Centrale photovoltaïque «La Châtre»

MEMOIRE EN REPONSE A L'AVIS DE LA MRAE

Dans ce contexte, le présent dossier vient en réponse à l'avis de la Mission régionale de l'autorité environnementale, dossier N° 2023 PNA 85, émis sur le projet

Figure 1 : Réseau hydrographique local

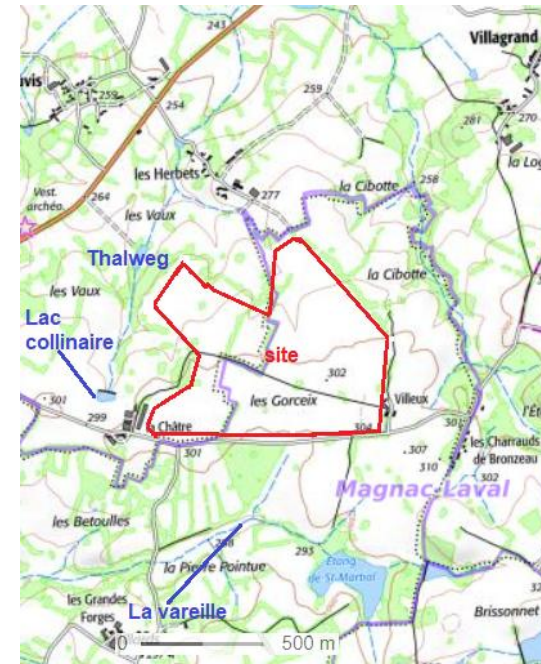
Le secteur, situé dans les hauts du bassin versant de la Gartampe, est très éloigné des cours d'eau principaux. La Figure 1, tirée de l'Etude d'impact détaille le réseau hydrographique local.

On relèvera la présence de deux petits thalwegs à cours intermittents. Par rapport aux limites du site, ils sont situés à 250 m à l'Est (thalweg des Charrauds) et 90 m à l'Ouest (thalweg de la Chatre). Le ruisseau de la Vareille (320 m) est en dehors du bassin versant occupé par le projet dont il est séparé par la route La Chatre/Les Charrauds.

Il n'y a pas de nappe souterraine identifiée au droit du secteur.

Le milieu présente donc une sensibilité faible, les risques liés au projet sont négligeables.

Figure 2 : Pertinence des périodes d'inventaire selon les groupes d'espèces

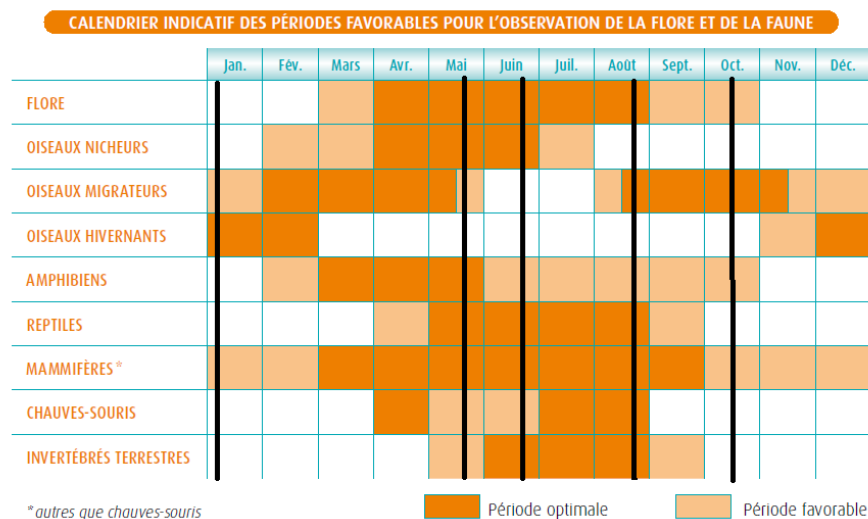
4.1.2. Etendue annuelle des périodes d'inventaire

Les périodes d'inventaires sont rappelées Tableau 2, elles couvrent l'ensemble du cycle biologique annuel comme illustré Figure 2.

Figure 4 : Cartographie de la sensibilité fonctionnelle des milieux

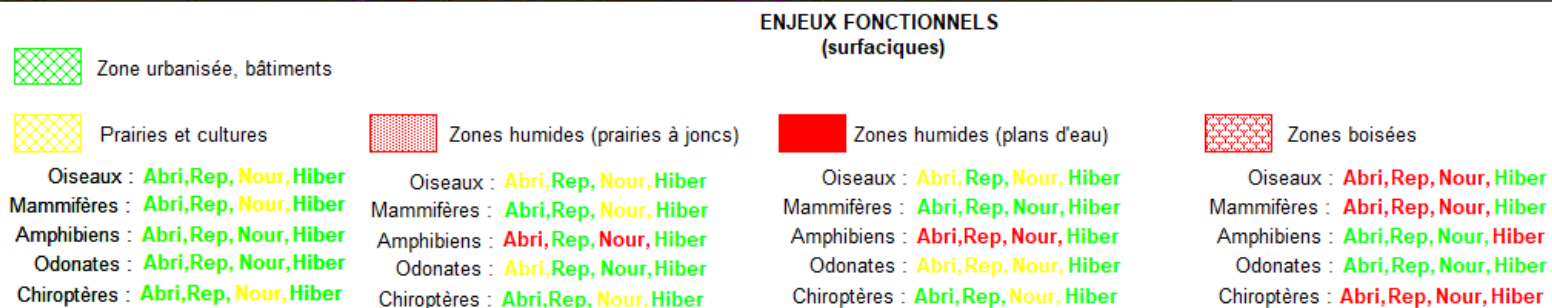
4.2. Carte de synthèse des enjeux

Une carte de synthèse des enjeux est produite dans l'étude d'impact (figure 28 du dossier initial).

Pour satisfaire à la demande de la MRAE nous présentons ici la carte des enjeux adaptée et prenant en compte les fonctionnalités identifiées

Figure 5 : Extension des zones humides

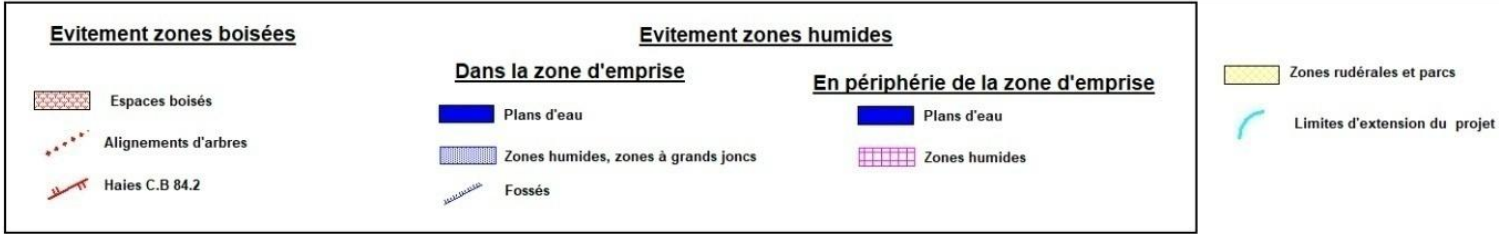
4.3. Diagnostic des zones humides

Au sein des LUVISOL-REDOXISOL issus des formations de recouvrement sur paléosol issu d'arène granitique, seuls trois sondages ont pu être rattachés à des profils de zones humides selon la classification GEPPA.

La carte des sondages est fournie dans l'E.I, la synthèse de l'extension des zones humides est rappelée figure

Figure 6 : Mise en regard du projet définitif avec les zones d'évitement

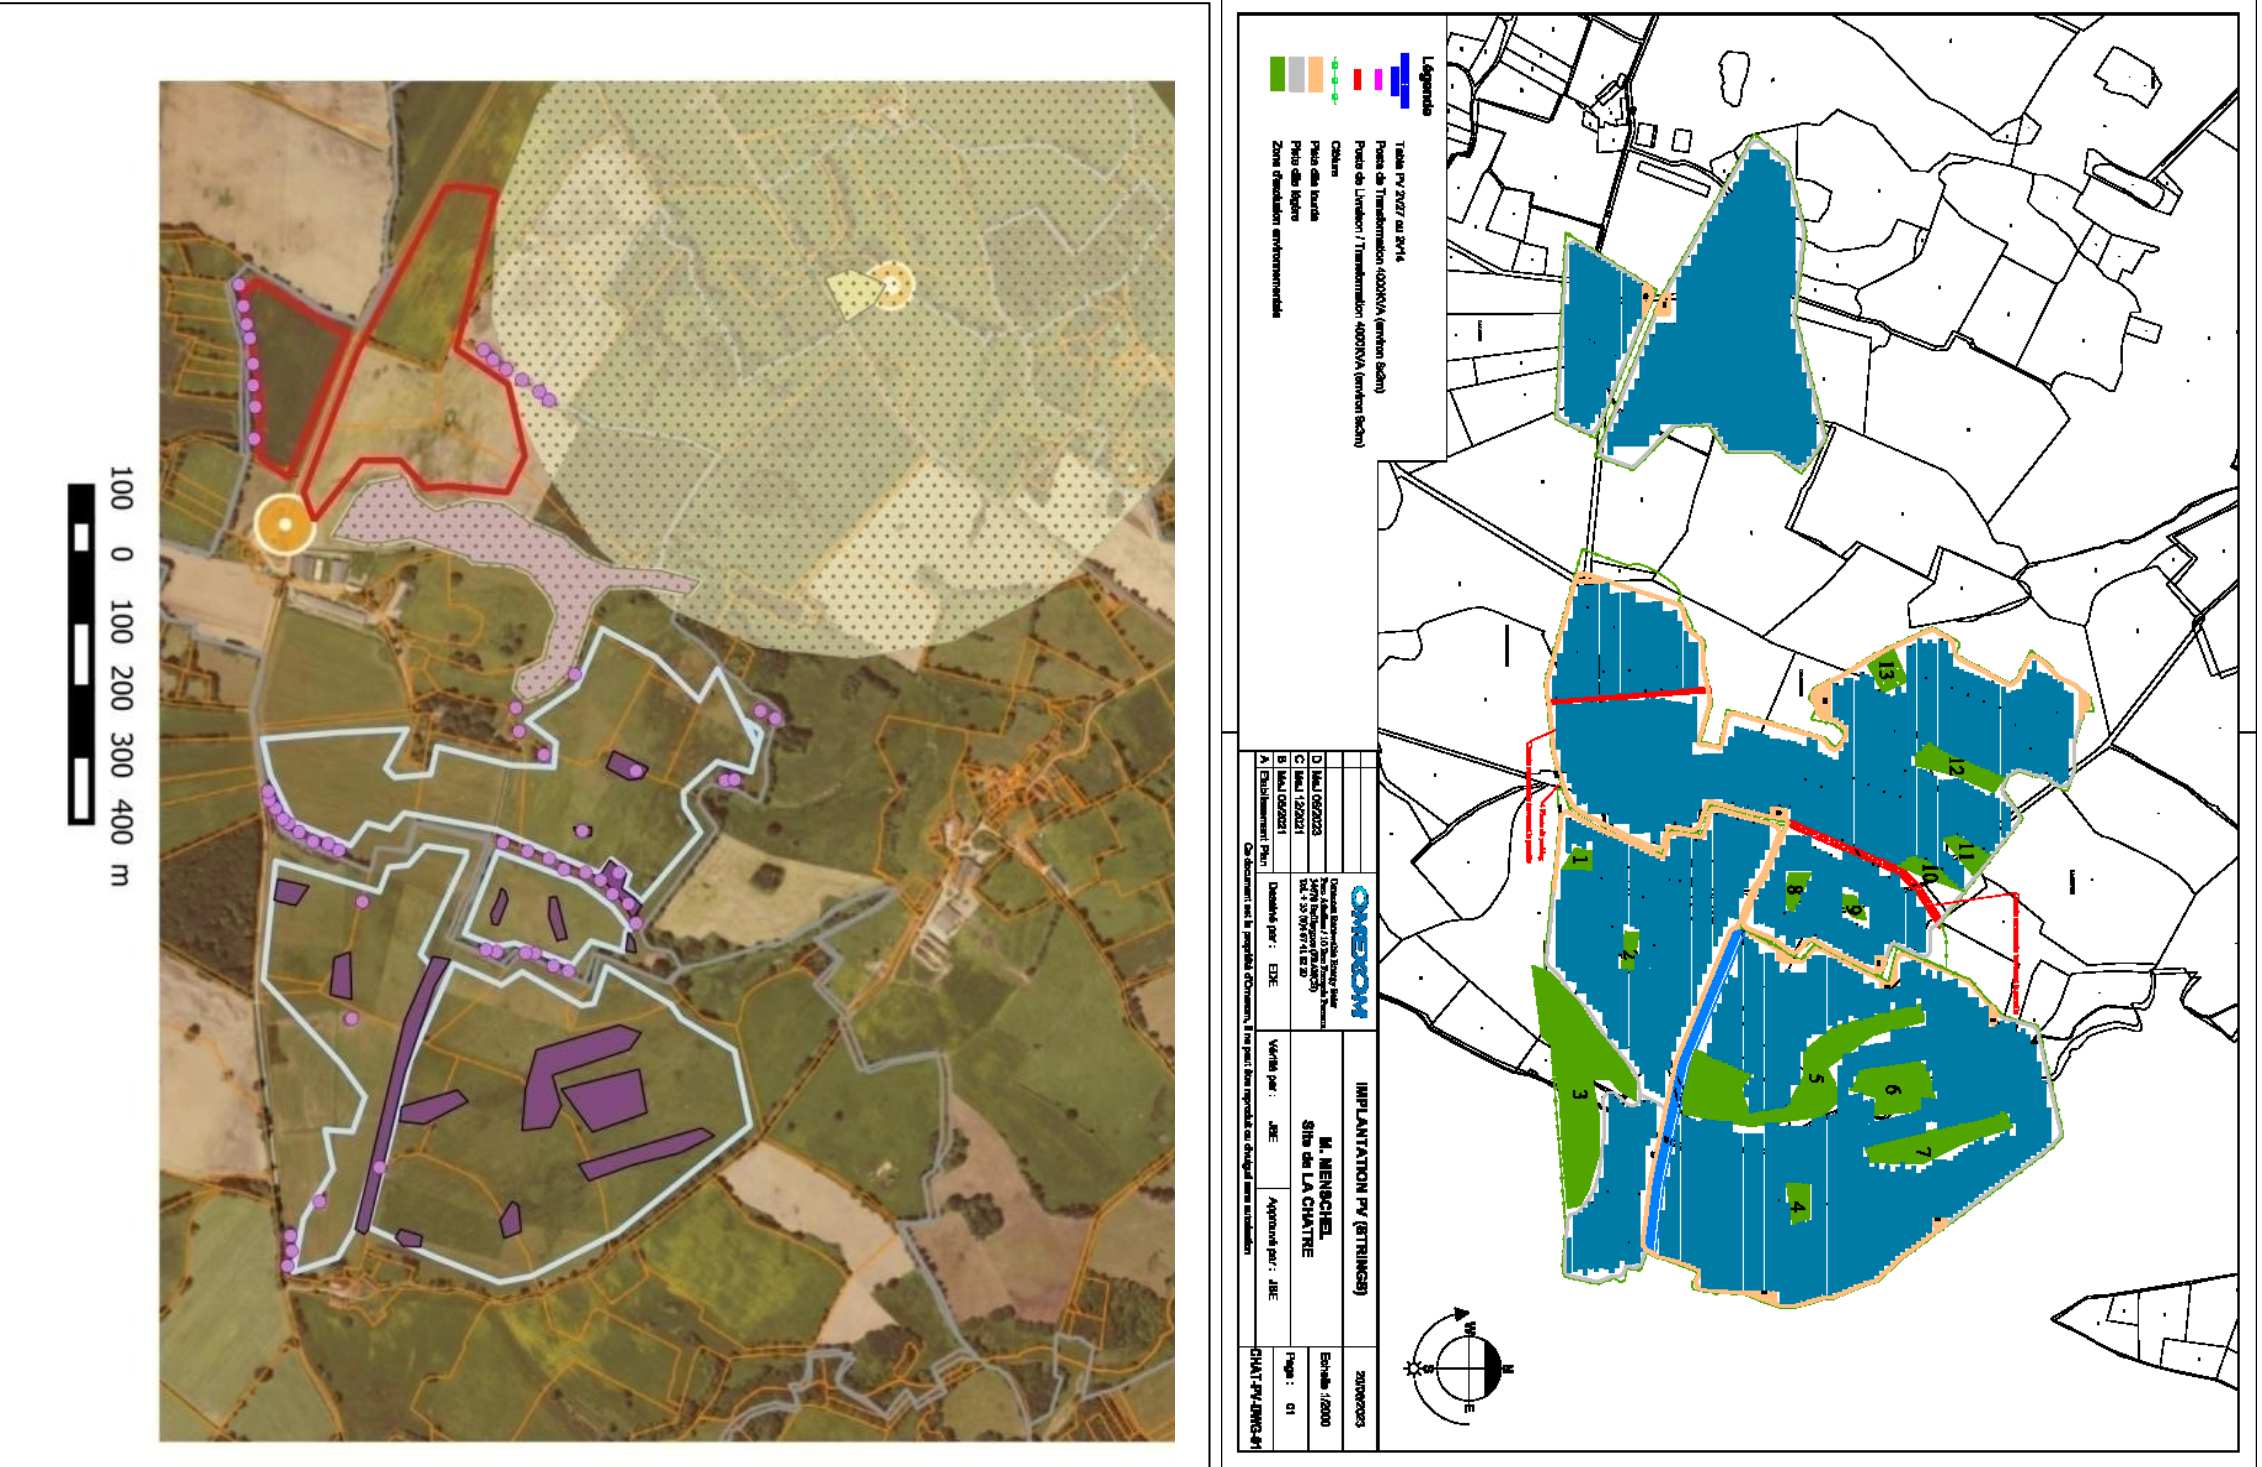
4.5. Absence d'évitement de secteur les plus sensibles

Nous fournissons en page suivante le plan de masse définitif , qui est adapté aux contraintes identifiées appelées ci-dessus.

A l'échelle de ce document, la superposition du plan détaillé et de la carte d'évitement ne permet pas un rendu graphique acceptable. Nous avons préféré mettre ces deux document en regard l'un de l'autre facilitant ainsi la vérification du respect des zones sensibles par le projet.

Il est important de préciser que tous les secteurs sensibles ont été évités, comme illustré figure 6 :

- tous les secteurs boisés ont été exclus de l'emprise du projet, dès la phase de conception,
- tous les arbres situés dans l'emprise du projet ou en limite sont évités/conservés. Ceux qui sont compris dans l'emprise du projet sont conservés,
- toutes les zones humides identifiées sont protégées et mises en défens pendant les travaux une zone non aménagée périphérique est mise en place. Ces zones sont balisées et mises en défens pendant la durée des travaux .

Figure 8 : Extrait de la carte de zonage informatif des OLD (Géoportail 07/2023)

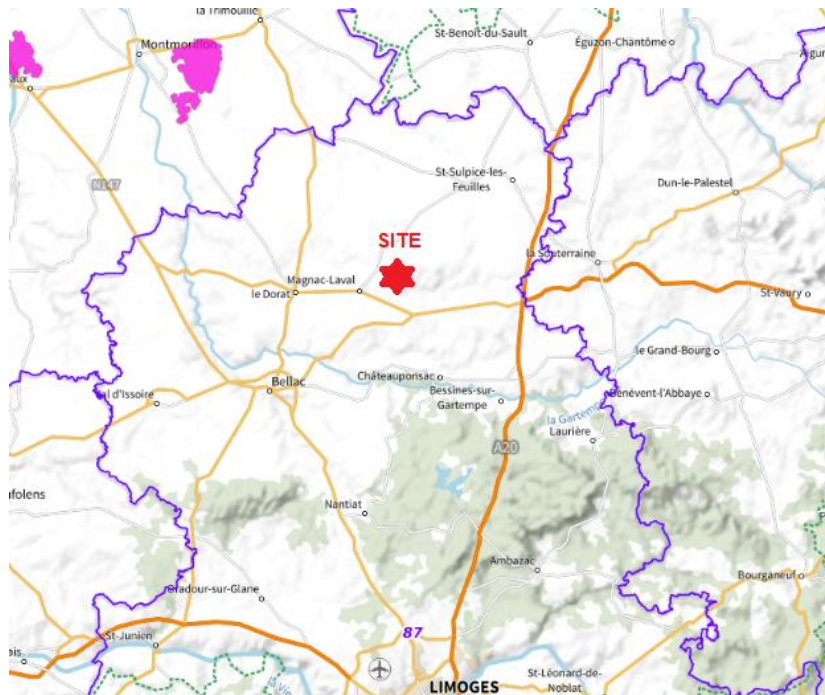
4.9. Risque incendie et O.L.D

Les départements de la Haute Vienne ne fait par partie des départements mentionnés à l'article L. 133-1 du code forestier au sein desquels les OLD sont applicables automatiquement.

Aucune zone particulière sur laquelle des OLD pourraient être localement imposées n'est présente sur le site d'information dédié (cf

Cependant des procédures de déboisement particulières pourront être mises en place en liaison avec le SDIS 87.
